GERENCIA REGIONAL DE CONTROL DE TACNA

INFORME DE VISITA DE CONTROL **N.º 9511-2020-CG/GRTA-SVC**

“EJECUCIÓN DE OBRA: CONSTRUCCIÓN DE MÓDULOS
HABITACIONALES “SUMAQ WASI” EN EL MARCO DEL PLAN
MULTISECTORIAL ANTE HELADAS Y FRIAJE 2019 – 2021
CONVENIO N° 148-2019-TAC/VMVU/PNVR”

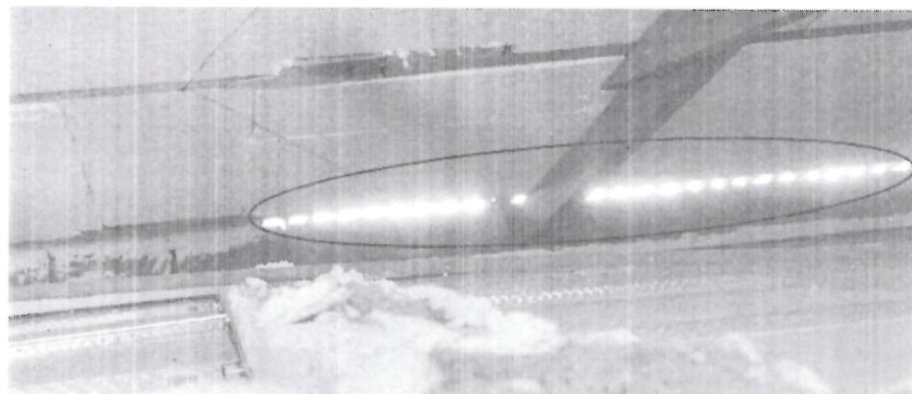
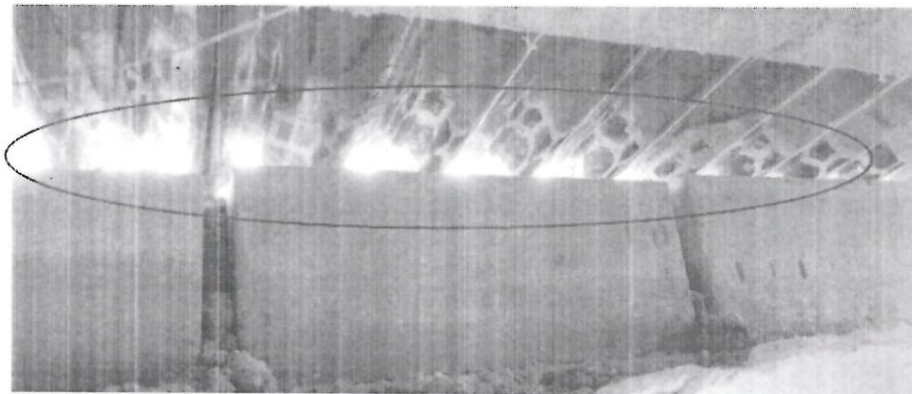
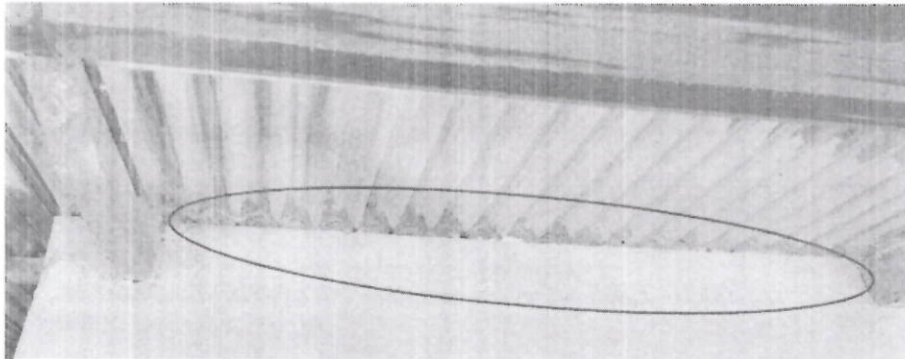
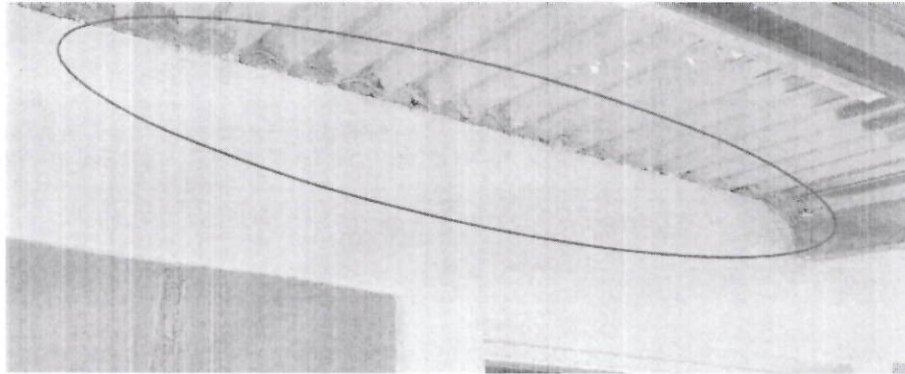
Al respecto, considerando que la cobertura de calamina se apoyará sobre el muro de albañilería, se puede inferir que el espacio en la unión cobertura de calamina – muro de albañilería, debe encontrarse adecuadamente sellado, a fin de garantizar las condiciones térmicas y confort en el módulo de vivienda.

Sin embargo, de la verificación física efectuada a la obra el 22 y 28 de setiembre de 2020, se advirtió que el sellado en algunas viviendas rurales, no garantiza las condiciones térmicas requeridas, situación registrada en la ficha de campo – formato "D", incumpliendo de esta manera con lo solicitado en el Programa Nacional de Vivienda Rural, a través del Manual de Operaciones del Programa Nacional de Vivienda Rural y el Plan Multisectorial ante Heladas y Friaaje 2019 – 2021, según se muestra a continuación:

REGISTRO GRÁFICO N° 2
DETALLE DE USO DE LANA DE FIBRA DE VIDRIO O POLIESTIRENO EXPANDIDO BAJO LA COBERTURA

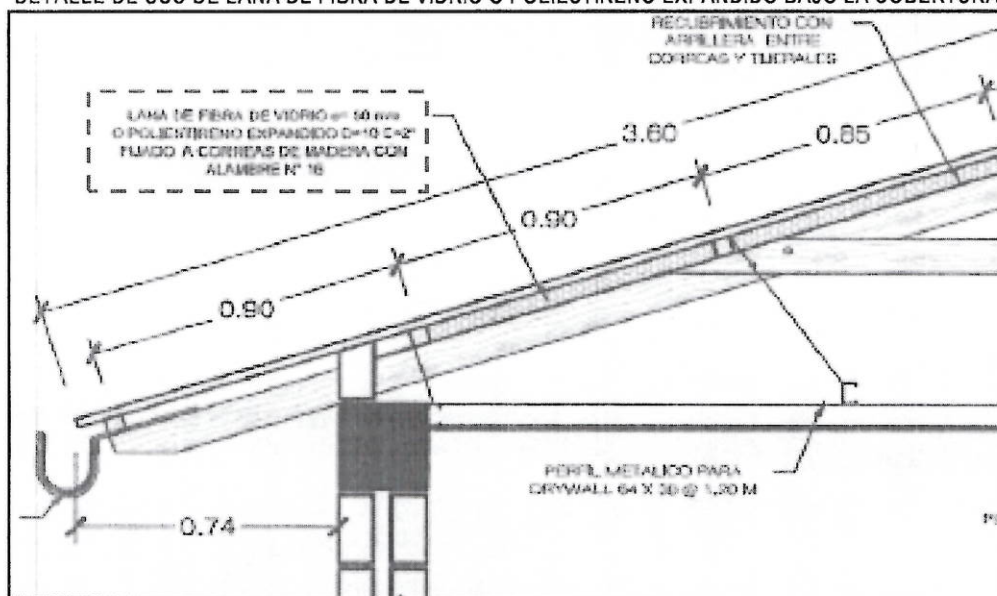
Igualmente, los planos del expediente técnico, especifican el siguiente detalle para la instalación interna de cobertura:

De esta manera, se puede apreciar que las especificaciones para la instalación de la cobertura en techos, consideran que bajo la plancha de calamina deba colocarse lana de fibra de vidrio $e = 50 \text{ mm}$ ó poliestireno expandido $D = 10 \text{ E} = 2"$ fijado a correas de madera con alambre n.° 16, a fin de garantizar adecuadas condiciones térmicas y confort en el módulo de vivienda rural.

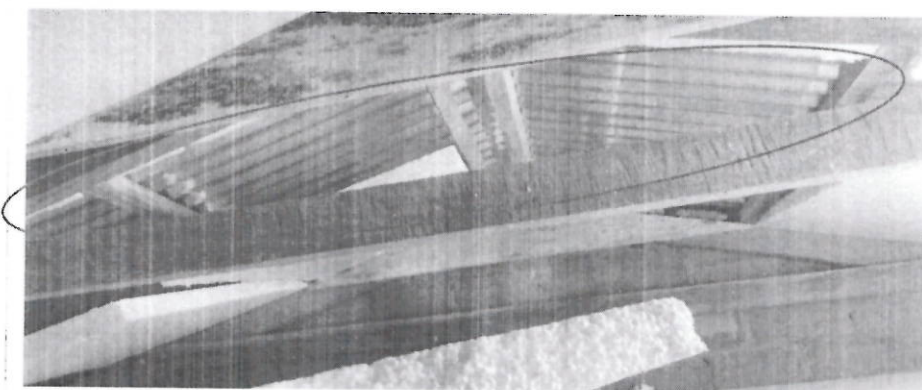
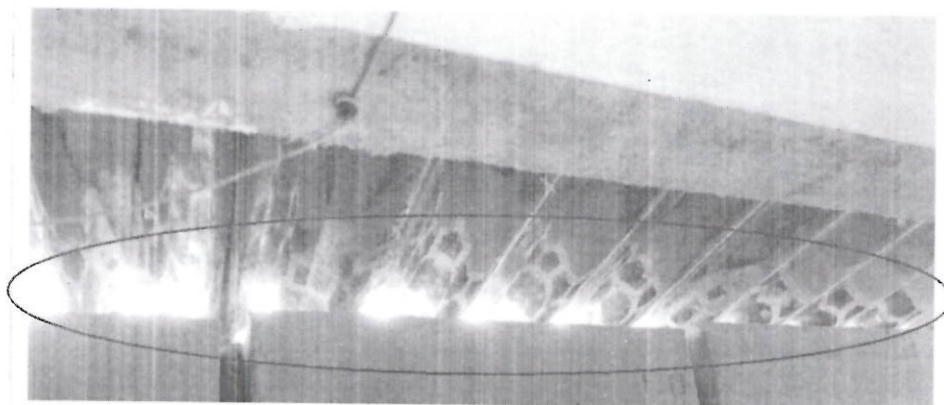
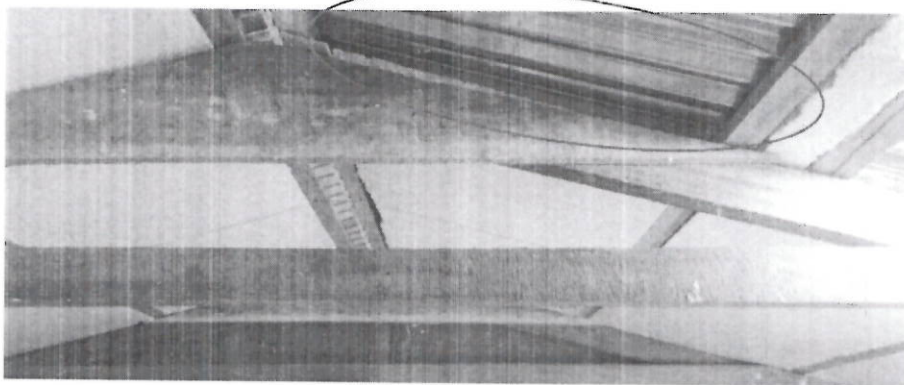
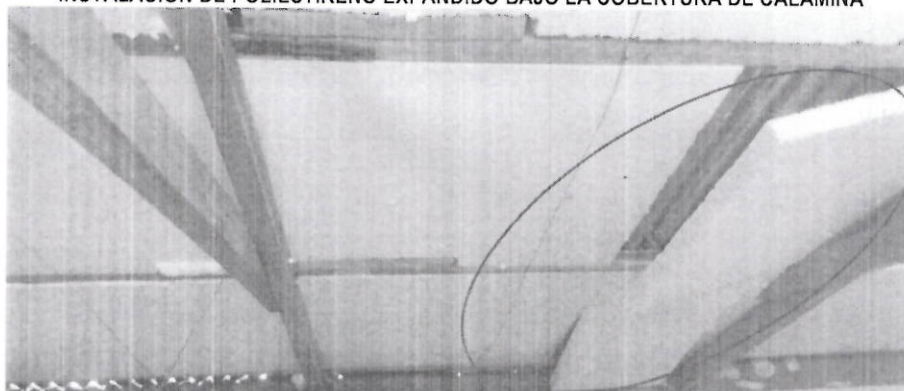
Sin embargo, de la verificación física efectuada a la obra el 22 y 28 de setiembre de 2020, se advirtió en las viviendas rurales, el desprendimiento de las planchas de poliestireno expandido instaladas para aislamiento, situación registrada en el ficha de campo – formato "D", situación que denota incumplimiento con lo especificado en los planos del expediente técnico sobre que el material debe estar fijado a las correas de madera, y lo solicitado en el Programa Nacional de Vivienda Rural, a través del Manual de Operaciones del Programa Nacional de Vivienda Rural y el Plan Multisectorial ante Heladas y Friaaje 2019 – 2021, según se muestra a continuación:

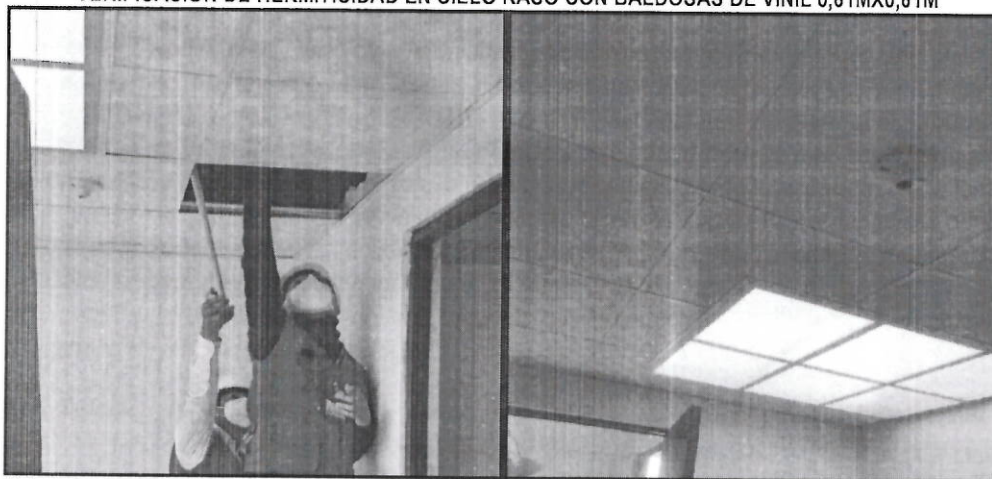
Los planos del expediente técnico, muestran el siguiente detalle de instalación de cielo raso:

De esta manera, se puede apreciar que los trabajos de instalación de cielo raso consideran la utilización de placas de yeso de 3/8" (según memoria descriptiva y especificaciones técnicas) y el uso de placas de fibrocemento (según los planos), en ambos casos se garantizaría las condiciones de hermeticidad y confort en el módulo de vivienda, debido a la eliminación de uniones libres que permitan el ingreso de viento y/o pérdida de calor; sin embargo, a través de "Acta de Reunión del Núcleo Ejecutor (cambio de material: Baldosa para Cielo Raso)"⁶ de 31 de enero de 2020, suscrita por el Ing. Residente y los Representantes del Núcleo Ejecutor, se modificó el material a utilizar en la instalación de cielo raso, de placas de yeso de 3/8" a baldosas de vinil de 0,61mx0,61m e=7cm, según detalla a continuación:

*"(...) El Residente de Obra tomó la palabra **y solicitó a los RNE el cambio de material para estructura de Cielo Raso**, donde indica que según Expediente Técnico contempla la instalación con placa de yeso 1.22 x 2.44 m e = 3/8"; sin embargo, se **plantea el cambio a Baldosa de Vinil de 61x61 cm e=7mm debido a que este último es más resistente a la humedad y cambios de temperatura además posee aislamiento acústico**, luego tomó la palabra el Supervisor de Obra e igualmente dio alcances sobre el costo beneficio, por lo que se llegó a los siguientes acuerdos: Primero: **Los RNE aprueban el cambio de material Baldosa para cielo raso con vinil de 61x61cm e=7mm**.*
